Parecer Técnico SEMAD/SUPRAM NORTE-DRRA nº. 90/2021

**PARECER TÉCNICO DE LICENCIAMENTO AMBIENTAL SIMPLIFICADO**

<b>PROCESSO SLA nº:</b>	2592/2021	<b>SITUAÇÃO:</b>	Sugestão Pelo Deferimento
<b>EMPREENDEDOR:</b>	VEREDAS ENERGIAS RENOVÁVEIS S.A.	<b>CNPJ:</b>	24.323.808/0001-78
<b>EMPREENDIMENTO:</b>	VEREDAS ENERGIAS RENOVÁVEIS S.A. - Complexo Fotovoltaico Jardim Veredas	<b>CNPJ:</b>	24.323.808/0001-78
<b>MUNICÍPIO(S):</b>	Várzea da Palma-MG	<b>ZONA:</b>	Rural

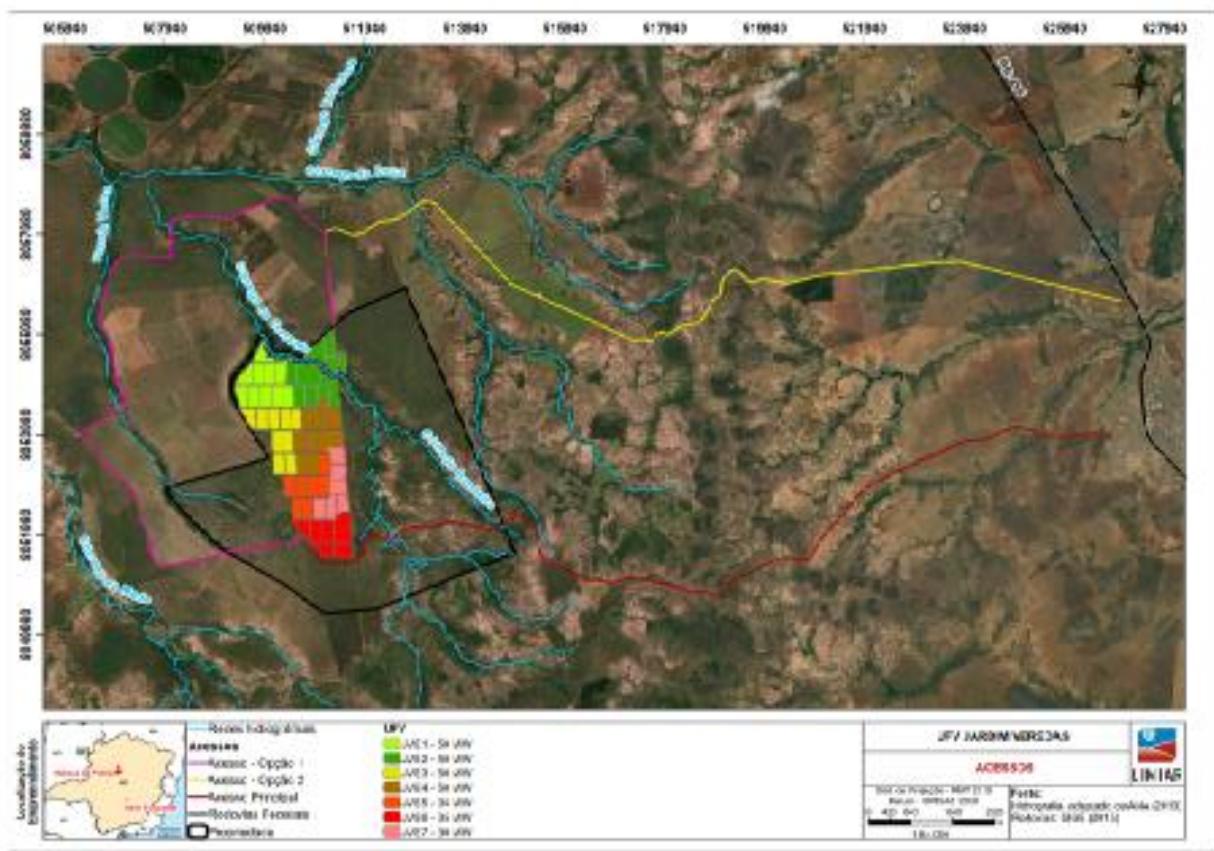
- Quanto a **possível interveção em recurso hídrico**, as informações enviadas ainda foram consideradas insuficientes e em reunião ocorrida em 28/06/2021 foi solicitado complementação desse item, em que o empreendedor informou que para os acessos, serão utilizados apenas aqueles já existentes na região. Especificamente para o acesso à porção Norte da Usina Fotovoltaica Jardim Veredas 2, o mesmo se

dará por meio de duas opções:

- Opção 1: acesso existente entre o canteiro de obras e a área Norte da UFV Jardim Veredas 2 a ser adotado pelos trabalhadores que desejam transitar diretamente entre ambas as áreas. Este acesso cruza o Córrego da Corrente por meio de ponte existente nas coordenadas UTM 23K 508040,47 m E e 8058059,14 m S;
  - Opção 2: acesso existente interligando a área Norte da UFV Jardim Veredas 2 e a sede municipal de Várzea da Palma, a ser utilizado pelos trabalhadores que desejam acessar diretamente esta frente de serviço, sem passar pelo canteiro de obras. Este acesso cruza o Córrego da Onça por meio de ponte existente nas coordenadas UTM 23K 512979,01 m E e 8058556,17 m S.

O empreendedor informa ainda que o acesso principal também cruza o Córrego da Corrente por meio de ponte existente nas coordenadas UTM 23K 512431,68 m E e 8051888,49 m S. A imagem a seguir mostra as opções de acesso enviada pelo empreendedor:

FOTO 2.1: CONSTRUÇÃO DAS LAGES DE CONCRETO EM PONTOS DE CONVERGÊNCIA DA ÁGUA PLUVIAL.

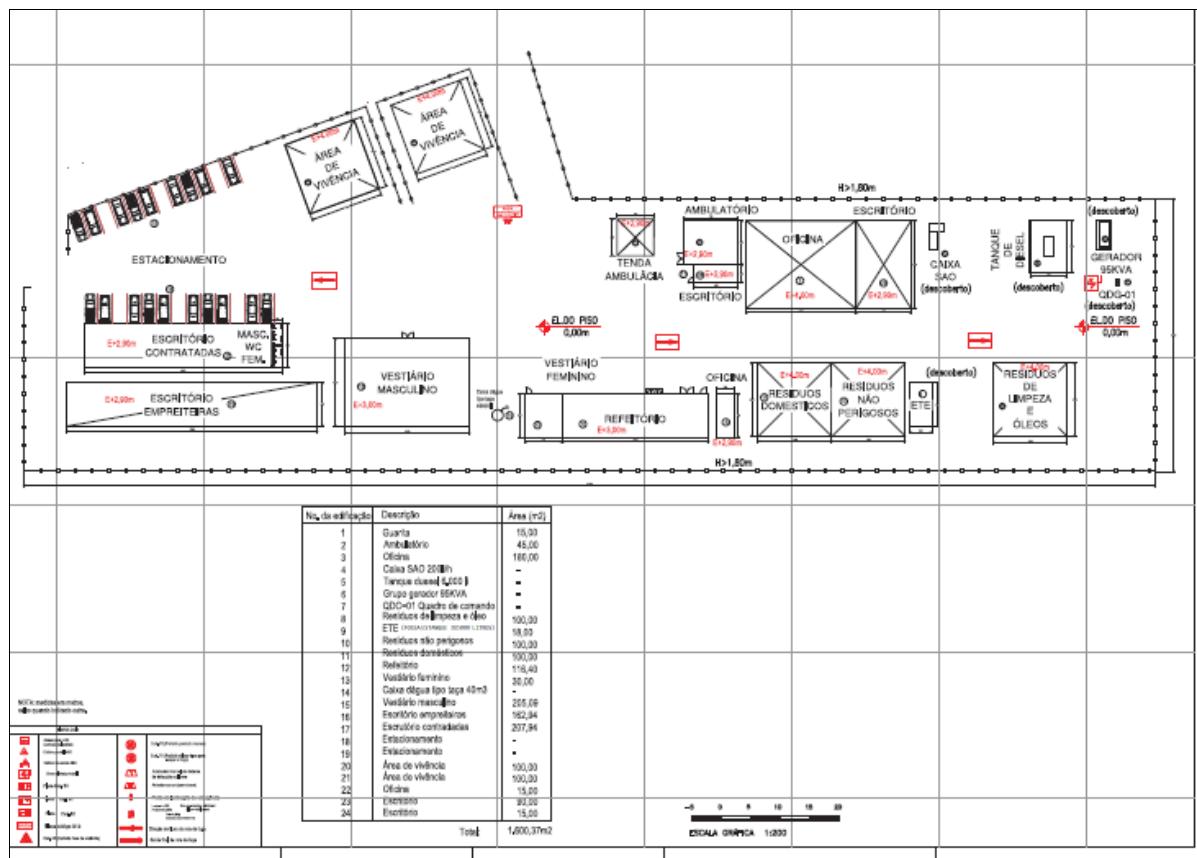
- Esclarecer o que é “Construção de passagens de maré baixa ao longo da estrada interna”. Questionou-se em análise se seria: sarjeta ou passagem molhada ou obra de arte (bueiros). Enfim, não localizamos este termo em nenhuma literatura. Assim se pede maiores detalhamentos nesse item descrito no RAS.

- Quanto a “passagem de maré baixa” foi informado pelo empreendedor que seria uma lage de concreto para evitar processos erosivos.
